Mission régionale d'autorité environnementale  
Provence-Alpes-Côte d'Azur

**Avis de la Mission Régionale  
d'Autorité environnementale  
Provence-Alpes-Côte d'Azur  
sur le projet de confortement de l'endiguement rive  
droite de la Durance à Avignon (84)**

n° MRAe – 2020APPACA57

Figure 6: Localisation des zones de travaux et de dépôt - Source : étude d'impact, 2020

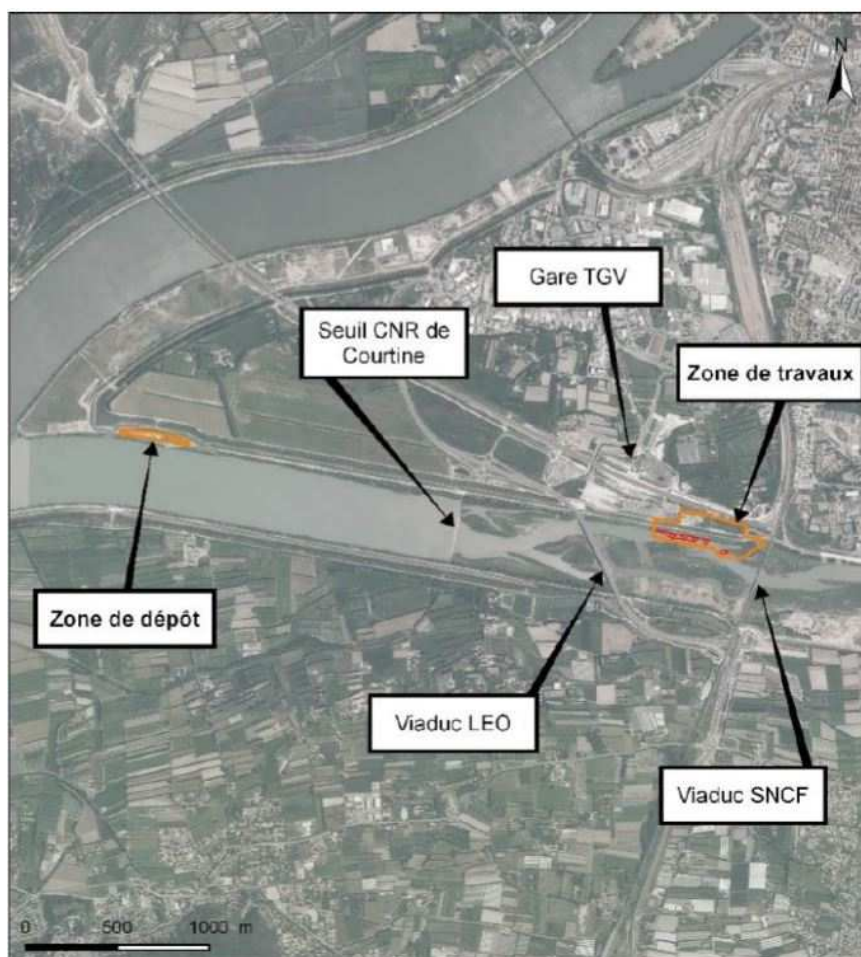
Par ailleurs, le dossier précise que les installations de chantier se situent dans la zone rouge quadrillée définie dans le porter-à-connaissance du 16 novembre 2017, correspondant à la bande de sécurité réglementaire en arrière des digues<sup>11</sup>. L'étude d'impact indique toutefois que « *la digue étant considérée insubmersible, la zone d'installation de chantier ne sera pas concernée par ce risque. Seules les phases opératoires en berge présentent une sensibilité face au risque inondation* ». Cette interprétation ne semble pas cohérente avec le principe même des bandes de protection.

La mesure de réduction R12 prévoit qu'une procédure de mise en sécurité devra être définie par l'entreprise en charge des travaux et validée par la CNR. Il n'est pas précisé si cette mesure s'applique également à la zone d'installation de chantier.

***La MRAe recommande au maître d'ouvrage de préciser les dispositions prévues pour évacuer les installations de chantier en cas de risque d'inondation pouvant présenter un danger de rupture de la digue.***

Les zones humides sont clairement identifiées et localisées par rapport aux travaux. Toutefois, les fonctions de chaque zone humide ne sont pas précisées et la caractérisation des zones humides n'est faite qu'au travers de l'identification des habitats, sans analyse des caractéristiques pédologiques. D'autre part, selon la carte des zones humides présentée (figure 38), les formations arborescentes riveraines dégradées à peupliers ne sont représentées comme zone humide que pour leur partie située en berge, et non sur les zones d'installations de chantier (or cet habitat est présent sur ces zones).

***La MRAe recommande de caractériser les fonctions des différentes zones humides et de prendre en compte la zone humide comportant l'habitat « formation riveraine dégradée à peupliers » située au niveau des zones d'installation de chantier.***
